Krycí list ZBV

Název a evidenční číslo Stavby:	Číslo SO/PS / / číslo Změny SO/PS.	Číslo ZBV.
II/114, Neveklov - I/3; e.č.: Z2019-018243 Název stavebního objektu/provozního souboru (SO/PS): **SO 102 Zastávka BUS v km 62,950**	**102/1**	**8**

Změnový list

Zastávka BUS v km 62,950 - oprava odvodnění

Návrh úprav v prostoru zastávky Tisem

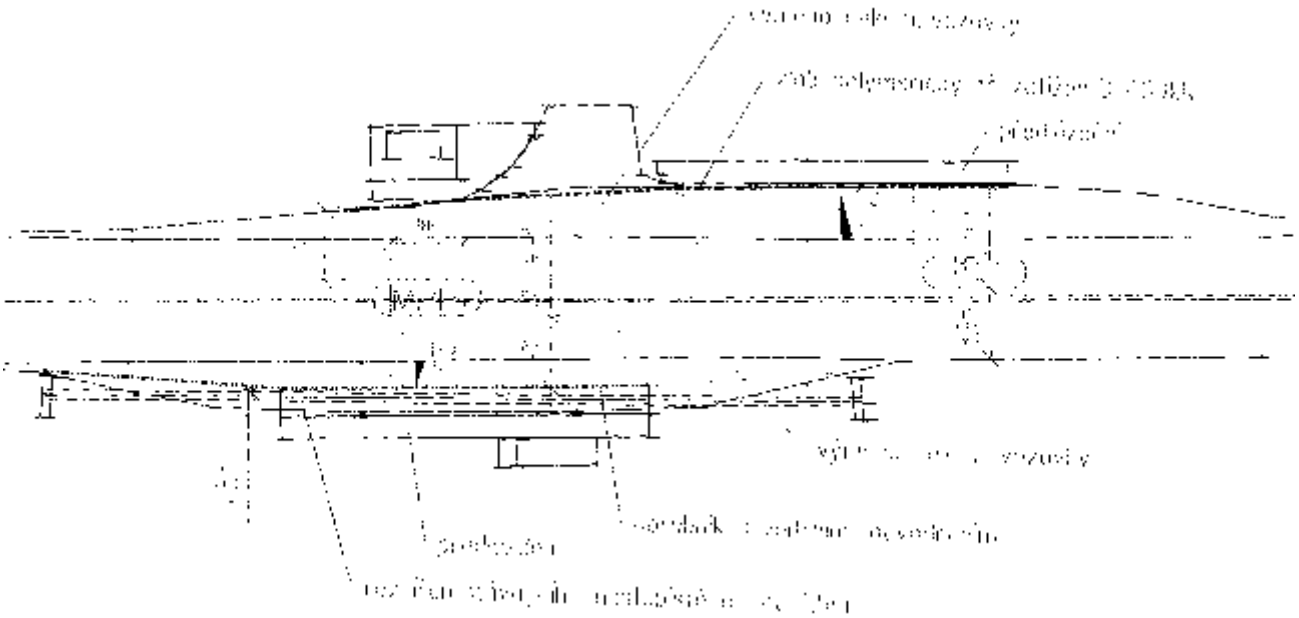
Při realizaci stavby v prostoru autobusové zastávky v obci Tisem byly po odfrézování stávajících vozovkových vrstev dle PDPS zastiženy nepředvídatelné fyzické podmínky. Oproti PDPS bylo zjištěno, že podloží pod stávajícími zastávkovými zálivy je nevhodné. Dále bylo na základě podrobného geodetického zaměření zjištěno, že stávající uliční vpusti nelze zajistit bezpečný odvod srážkové vody z prostoru zastávky.

Na základě výše uvedeného byla zástupcem AD provedena úprava dokumentace PDPS (viz. doklad č. 09 Situace a VPR zastávka Tisem). Neúrovně podloží bylo sanováno výměnou podkladních vrstev (viz. doklad č. 10 Fotodokumentace). Pro bezpečný odvod srážkové vody byly navrženy linové odvodňovače umístěné podél obrubníků nástupišť (viz. doklad č. 10 Fotodokumentace). V souvislosti s těmito úpravami bylo nutné provést úpravu nástupišť (viz. doklad č. 09 Situace a VPR zastávka Tisem). Popis prací při rekonstrukci zastávky je uveden ve stavebním deníku (viz. doklad 08 Zápisy SD).
Při realizaci díla bylo zřízeno odvodnění zastávky pomocí obrub ACO Kerbdrain KU305. Položka obsahující tento prvek není obsažena v ceníku OTSKP, a proto byla nacuněna individuální kalkulací (viz. doklad č. 14 Rozbor ceny vč. CN dodavatele), kde je uvedena i cena dodavatele materiálu.

PDPS v místě zastávek BUS předpokládala využití stávajícího principu odvodnění pomocí UV. Při samotné realizaci bylo doporučeno tuto UV i nadále využívat k řešení odvodnění. Nakonec byly k řešení odvodnění zvoleny podélné odvodňovací žlaby.
